II MODIFICACIÓN DE ESTUDIO DE IMPACTO AMBIENTAL YANACOCHA

LEVANTAMIENTO DE OBSERVACIONES - ANA

Prepared for:
Minera Yanacocha S.R.L.

Prepared by:
STANTEC PERU S.A.

Gráfico ANA 1-1: Esquema de agua potable para etapa de construcción

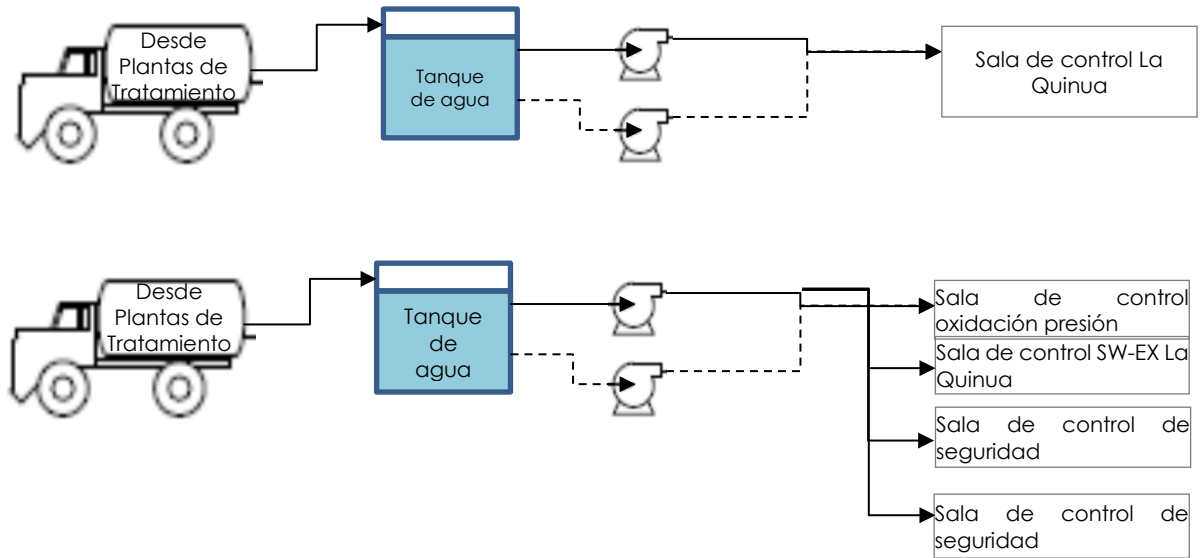
Del agua para uso doméstico para la etapa de construcción indica que cuenta con tres plantas de tratamiento de agua potable (AP37-1, AP37-2 y AP52), las cuales cuentan con su licencia de agua y autorización sanitaria; sin embargo, no indican la población requerida para las actividades del proyecto, la dotación de agua requerida y si las licencias otorgadas satisfacen el requerimiento de agua; en tal sentido, deberá precisar la demanda de agua (l/s, m³/día) con fines domésticos (considerar el personal en cada etapa), para consumo humano en los campamentos y frentes de trabajo para cada etapa del proyecto (construcción, operación y cierre), la dotación de agua y diagramas de entradas y salidas en l/s y/o m³/día para cada etapa del proyecto. Además, indicar la fuente de abastecimiento de agua para cada actividad, teniendo en cuenta el fin (poblacional o industrial) para la cual fue otorgada la licencia de uso de agua. De lo requerido de exceder el volumen autorizado, el titular deberá declarar el nuevo requerimiento conforme a la R.J. N°007-2015-ANA.

Para estimar la demanda de agua se ha considerado 90 personas en las labores de construcción en el sector de La Quinua y 121 personas para los trabajos en las dos áreas de las plantas de procesos, con una tasa de 44 litros / día / persona. La demanda total de agua potable por día durante el periodo de construcción es 9.3 m³/día.

Al comparar la demanda de agua potable, de 9.3 m³/día, con la oferta de las plantas de tratamiento AP37-1, AP37-2 y AP52, de 495 m³/día; se observa que las plantas de tratamiento tienen capacidad suficiente para suministrar la demanda de agua durante la etapa de construcción.

Figura ANA 3-1: Diagrama de Balance de agua (2020-2025) -Caso sin Proyecto

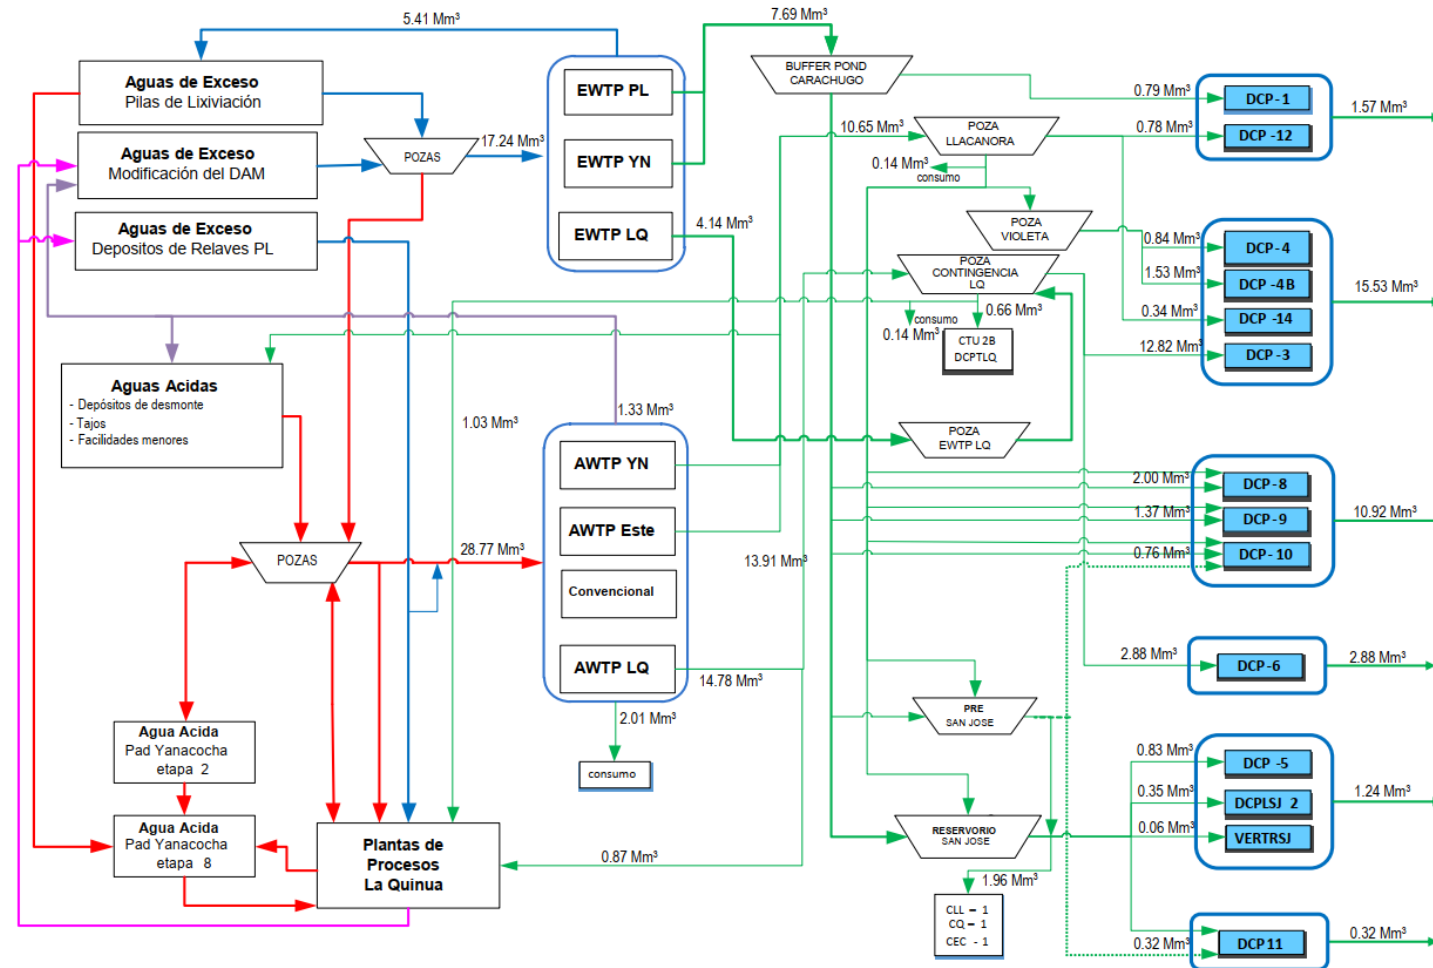
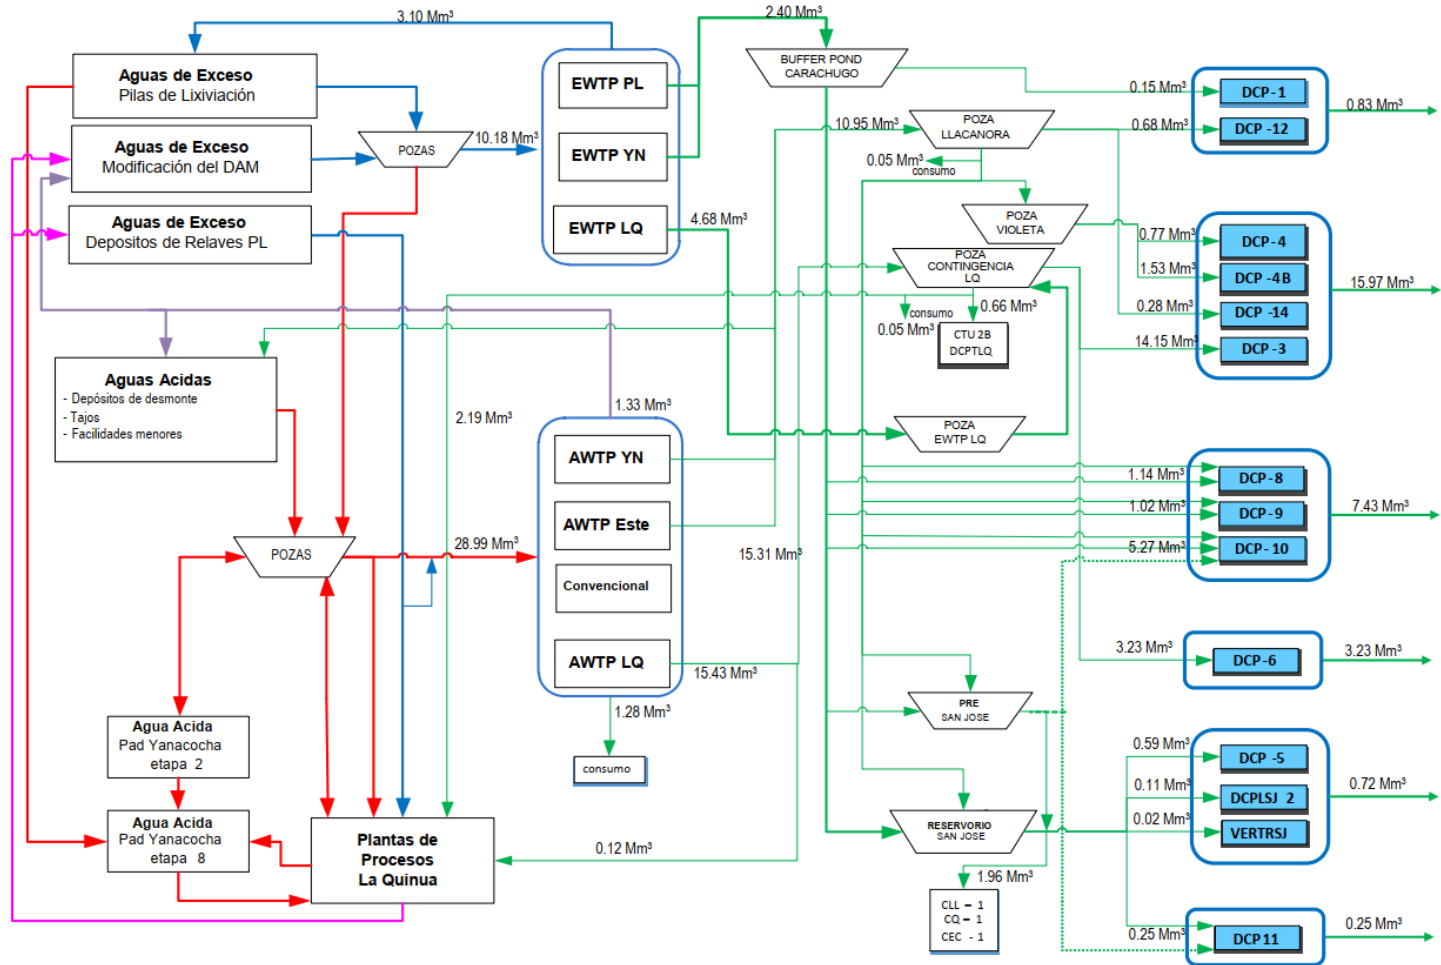
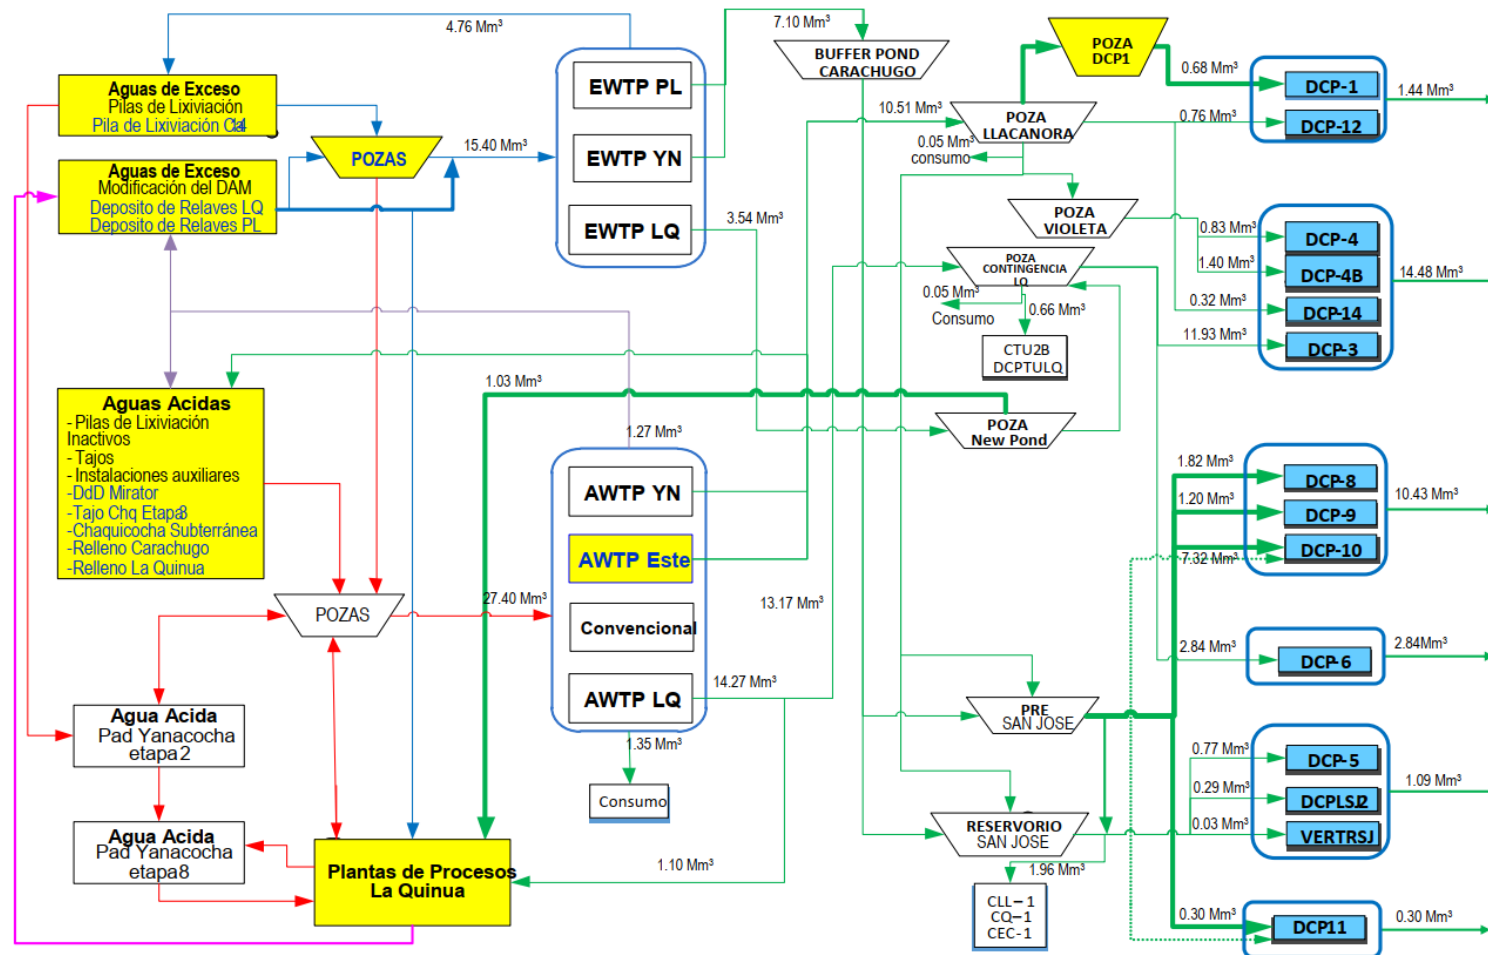
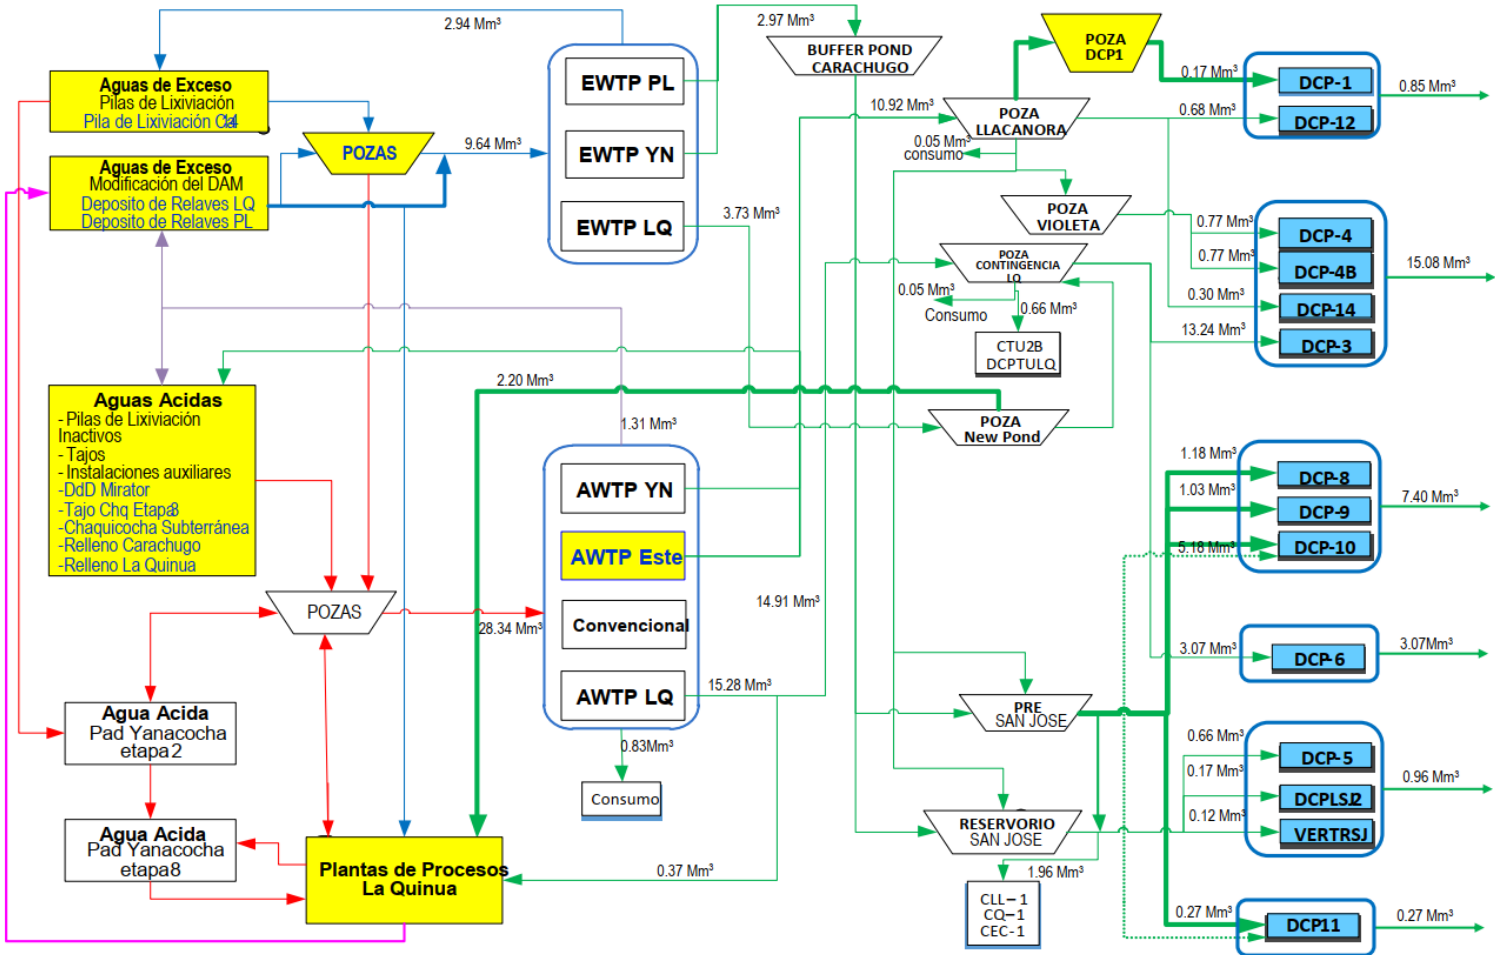
Del ANEXO B.12 MEMORIA DESCRIPTIVA OPTIMIZACIÓN DEL SISTEMA INTEGRADO DE MANEJO DE AGUAS, indica: "No se modificarán los volúmenes de vertimiento mínimos aprobados ni se generará ningún compromiso de tratamiento y descarga adicional a lo aprobado en la MEIA Yanacocha y resolución de vertimientos aprobados por la ANA, así como también se mantienen las capacidades de tratamiento de las plantas ya aprobadas". Sin embargo, la información indicada tiene que estar validada con los resultados de los modelos hidrológicos e hidrogeológicos los cuales se encuentran observados; asimismo, se observa en las figuras 11 y figura 12 del SIMA condición actual y propuesta, no se muestran los volúmenes de entradas y salidas; en tal sentido, deberá ser validado los modelos hidrológicos e hidrogeológicos, e indicar que no se modificarán los volúmenes de vertimiento mínimos aprobados, caso contrario presentar las medidas ambientales correspondientes; asimismo, presentar los volúmenes en las figuras 11 y figura 12 del SIMA condición actual y propuesta y su descripción respectiva de manera concisa, los cuales tienen que estar acorde a la observación N° 2

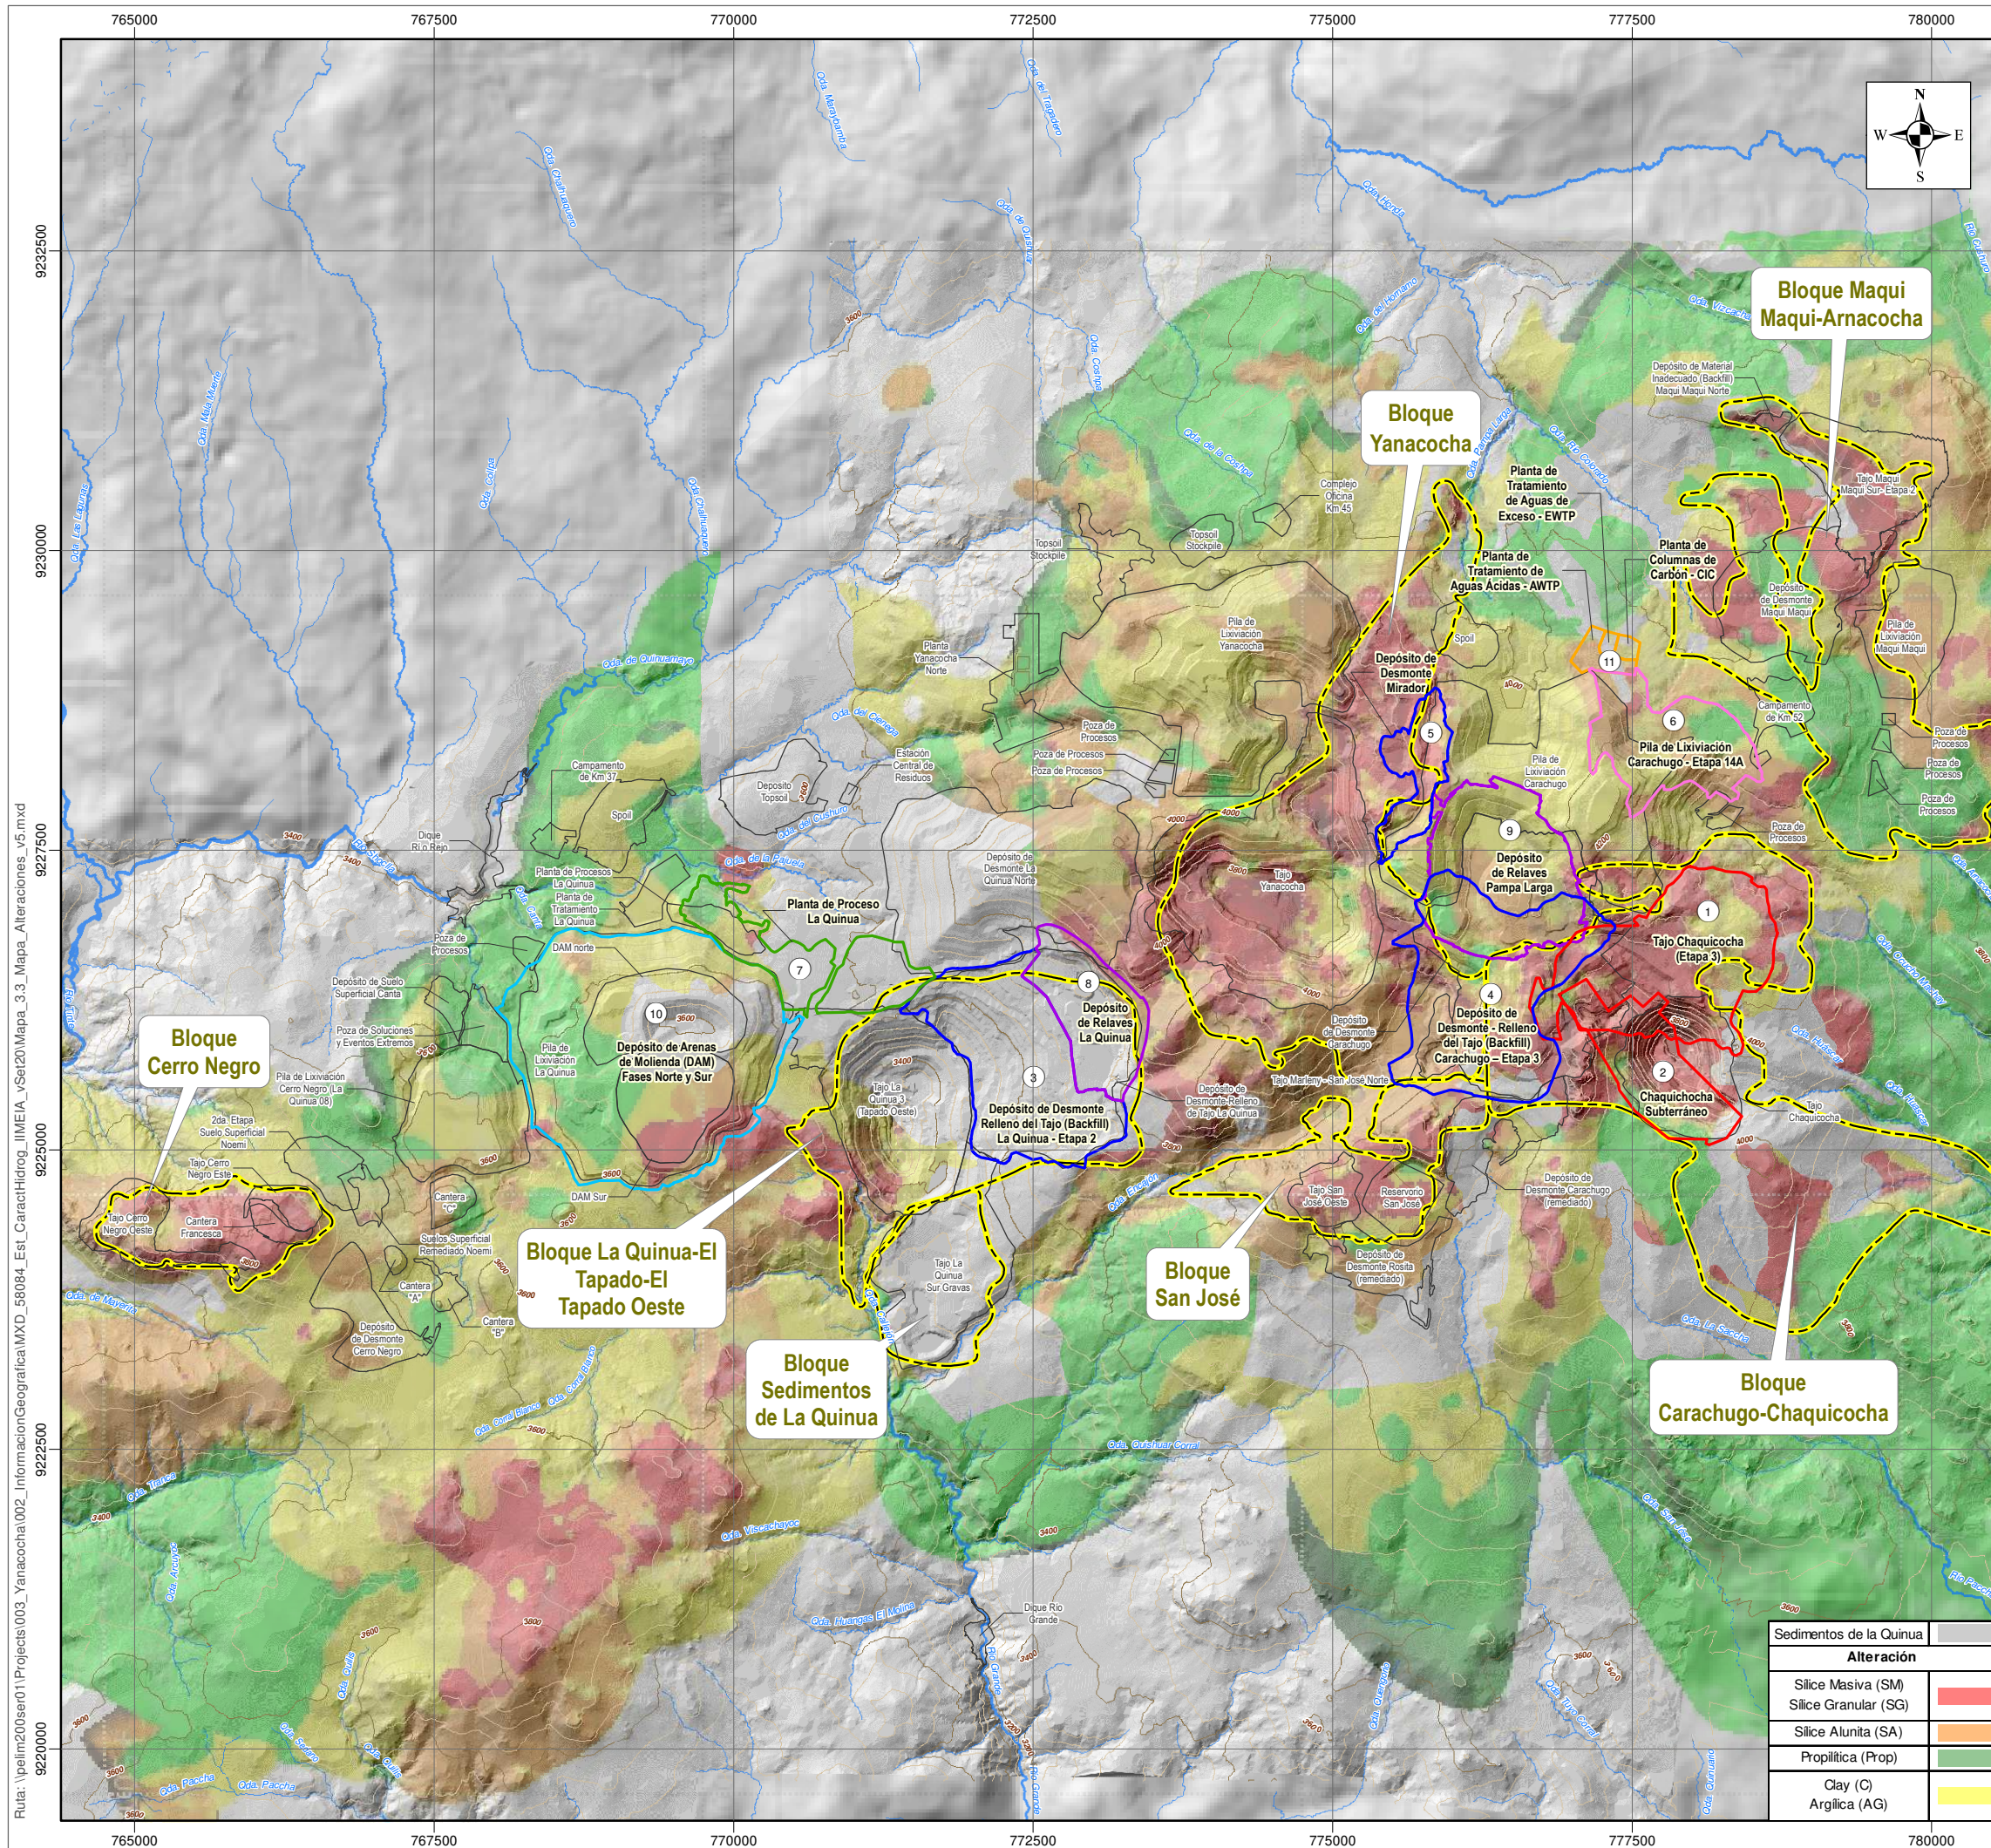
Se describe "... el Mapa 3.3 la distribución en planta de las principales alteraciones encontradas en el proyecto"; posterior a este se describen las alteraciones: Sílice Masiva (SM), Sílice Granular (SG), Sílice Alunita (SA), Sílice Clay (SC), Clay (C) y Propilítica (Prop), a lo que se observa en el Mapa 3.3 no corresponde a las alteraciones descritas; más bien, el mapa muestra la distribución espacial de las tres (3) principales Unidades Hidrogeológicas caracterizadas en el presente estudio. En tal sentido, el Administrado deberá de presentar el Mapa 3.3 con las unidades de alteración presentes en ámbito de estudio y las áreas que comprenden cada bloque descrito (Maqui Maqui, Carachugo-Chaquicocha, San José-Marleny, Quecher, Yanacocha, La Quinua y Cerro Negro); así mismo, las secciones geológicas en las figuras 3.5, 3.6, 3.7, 3.8, 3.9, 3.10 y 3.11 deberán representar las unidades de alteración descritas en el presente ítem y no las unidades hidrogeológicas mostradas en la leyenda de las figuras. Finalmente, se deberá presentar el mapa de con las áreas que comprenden cada sector descrito en el Ítem 3.3.1.

Se incluye un mapa adicional con la distribución espacial de las alteraciones hidrotermales presentes en el área de estudio, el cual a su vez se incluye en la presente observación y se modifica el título del Mapa 3.3 (que pasara a ser el Mapa 3.4) el cual pasa a denominarse Unidades Hidrogeológicas.
